COMMUNE DE CRECY-LA-CHAPELLE

P.L.U.

Modification n°1

Pièce 1 : Notice de présentation de la modification

2. OAP sur le secteur « Nord du bourg »

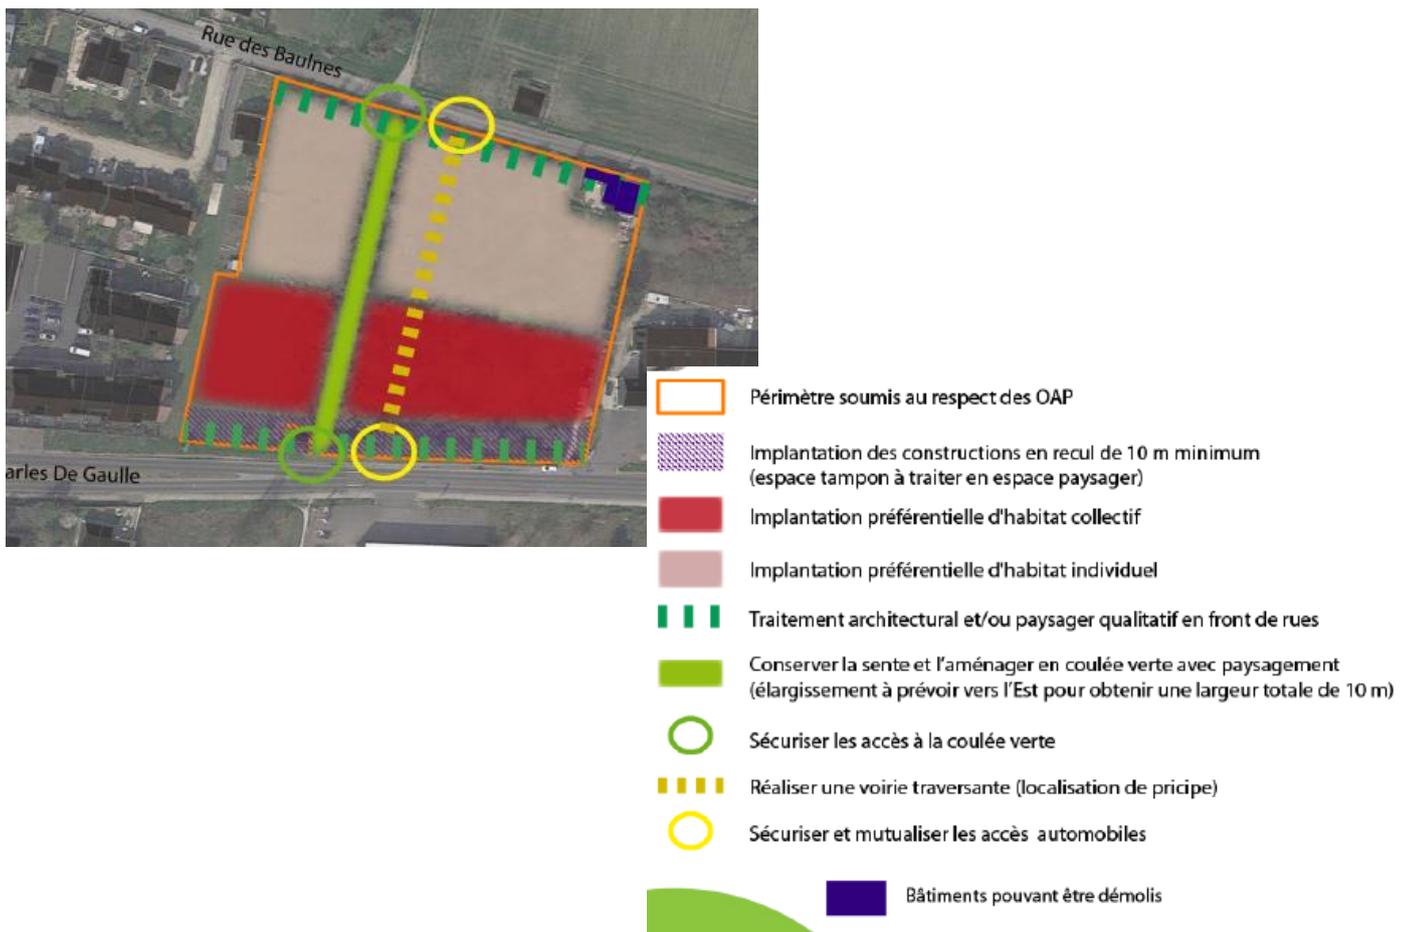
- Le secteur vise à accueillir de l'habitat collectif et individuel dans une logique de diversité des formes d'habitat. Pour des raisons de topographie, les logements collectifs seront implantés de préférence au Sud du secteur et les logements individuels au Nord. Le projet devra dans tous les cas s'adapter à la topographie du site et en particulier dans la partie Nord.
- Planter les constructions avec un retrait de 10 m minimum par rapport à l'Avenue Charles De Gaulle. Cet espace tampon devra bénéficier d'un traitement paysager de qualité.
- Un traitement architectural et paysager soigné devra être réalisé sur les fronts de rues (avenue Charles de Gaulle et rue des Baulnes).
- Les bâtiments existants au Nord peuvent être démolis en fonction des besoins du projet.

- Conserver la sente présente sur le site et l'élargir vers l'Est, pour obtenir une largeur totale de 10 m. Il s'agit de l'aménager en coulée verte avec un paysage qualitatif.
- Sécuriser l'accès à la coulée verte au droit de l'avenue Charles De Gaulle et de la rue des Baulnes.
- Réaliser une voirie principale traversante, permettant de relier l'avenue Charles de Gaulle à la rue des Baulnes. Des voiries secondaires peuvent en outre être créées si besoin.
- Dans tous les cas, un à deux accès automobiles au maximum pourront être réalisés sur chaque voie bordant la zone, à savoir l'avenue Charles De Gaulle et la rue des Baulnes. Toutefois, l'aménagement du ou des accès sur la RD devra être réalisé en concertation avec les services routiers départementaux.

- Une densité de 60 logements par ha environ sera respectée (soit 65 logements environ) et comprendre 30% environ de logements aidés, avec un maximum de 50 logements collectifs. En outre, le secteur doit comprendre un espace dédié aux équipements publics.

ORIENTATIONS D'AMÉNAGEMENT ET DE PROGRAMMATION Secteur rue de Montbarbin

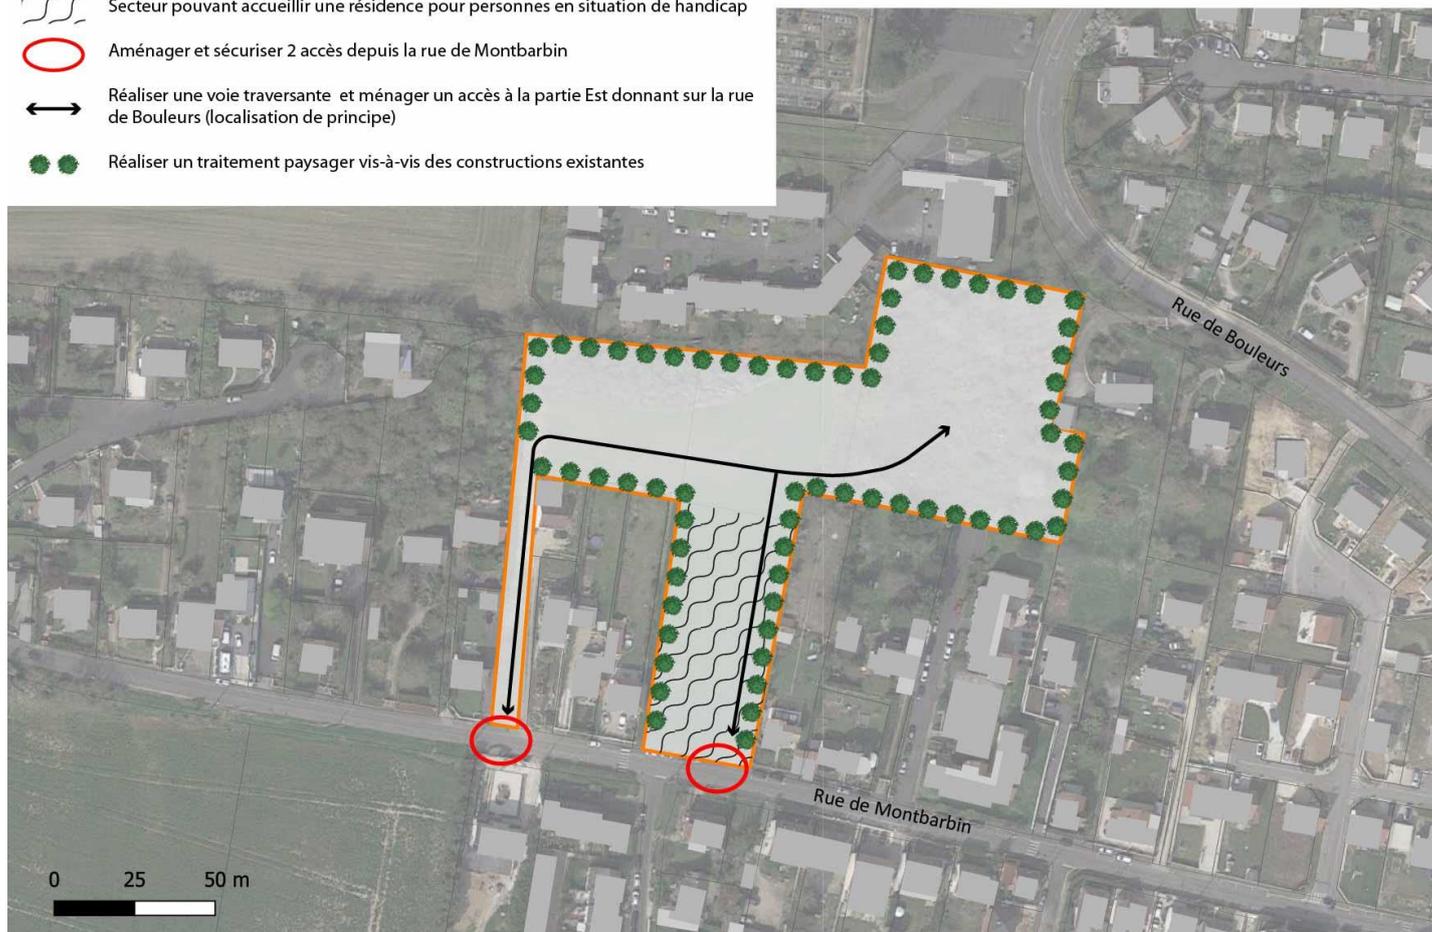
- Le secteur vise à accueillir principalement de l'habitat. Toutefois, le Sud du secteur, au droit de la rue de Montbarbin, peut accueillir une résidence pour personnes en situation de handicap.

- Le secteur est bordé par la rue de Montbarbin au Sud. A ce titre, il convient d'aménager et de sécuriser deux accès automobiles et piétons depuis cette voie.

- Réaliser une voie principale traversante depuis les 2 accès situés rue de Montbarbin. En outre, il convient de ménager un accès depuis cette voie vers la partie Est du secteur donnant sur la rue de Bouleurs.

- Pour toute opération d'ensemble sur le secteur, une densité comprise entre 30 et 60 logements par ha environ doit être respectée et comprendre 30% environ de logements aidés. En outre, le Sud du secteur peut accueillir une résidence pour personnes en situation de handicap.

1. Suppression du secteur UEa au profit de la zone UE

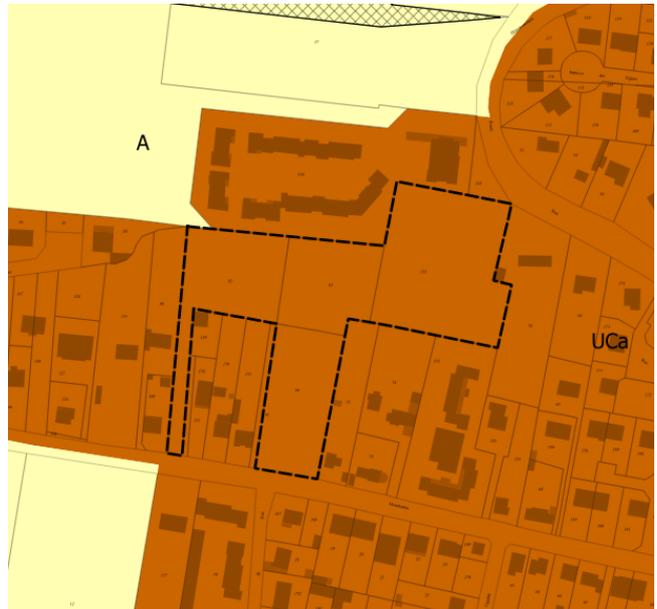
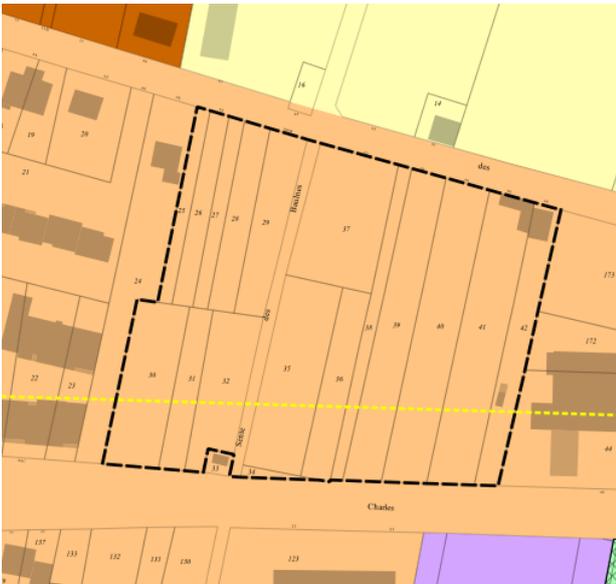
Dans le PLU approuvé en 2021, un secteur UEa a été instauré pour la réalisation d'une maison médicale. Le règlement du secteur limite la hauteur des constructions à 7,5 m au faîtage ou à l'acrotère alors que la zone UE permet une hauteur de 15 m au faîtage et 13 m à l'égout du toit ou à l'acrotère.

La municipalité souhaite harmoniser l'ensemble des prescriptions au sein de la zone UE, en supprimant le secteur UEa au profit de la zone UE, pour permettre une plus grande souplesse pour accueillir de nouveaux équipements sur l'intégralité de la zone.

3. Les emplacements réservés

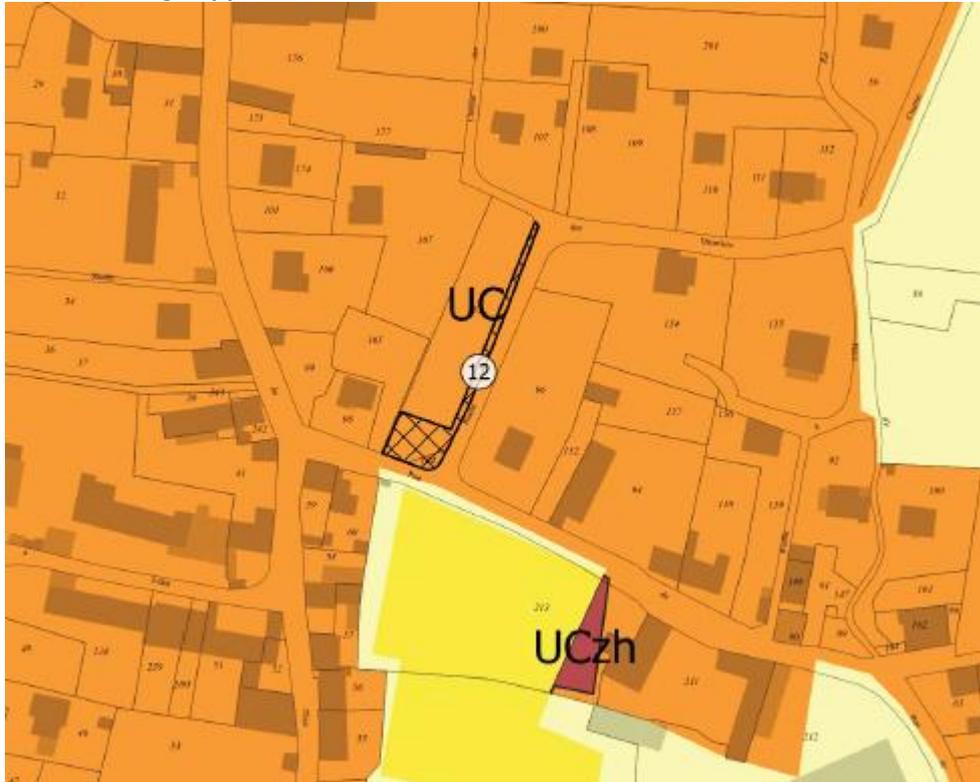
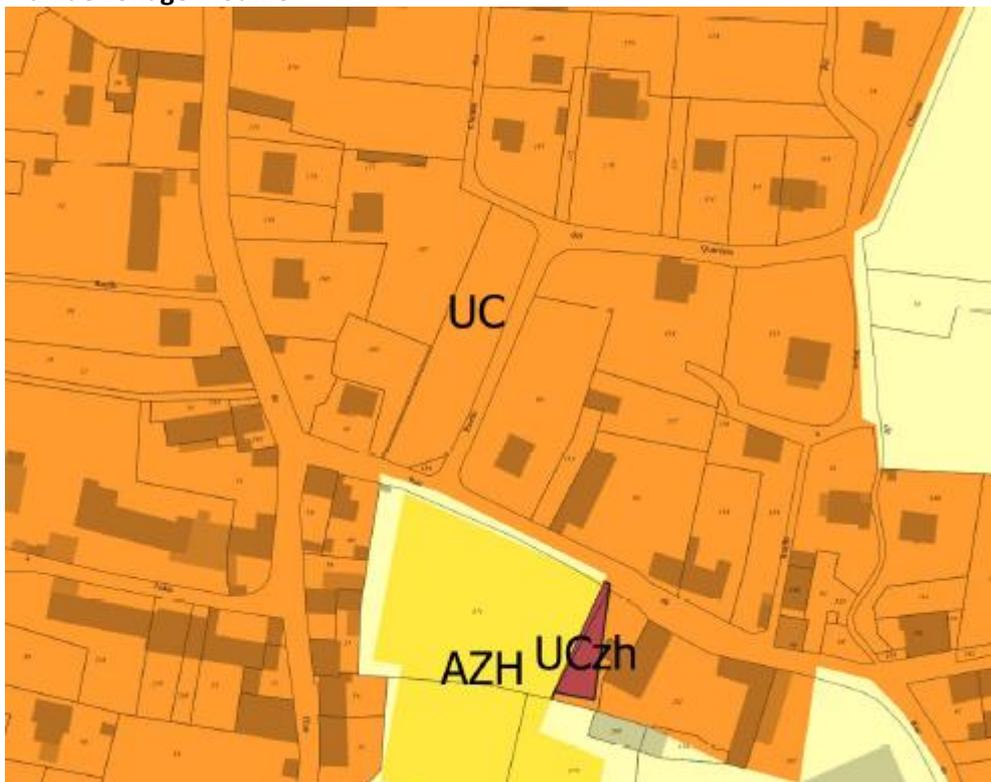
La municipalité souhaite supprimer l'emplacement réservés n°12 destiné à un aménagement de voirie sur une superficie de 336 m². La municipalité a souhaité supprimer cet emplacement réservé puisqu'elle n'a plus la volonté d'acquérir ces terrains.
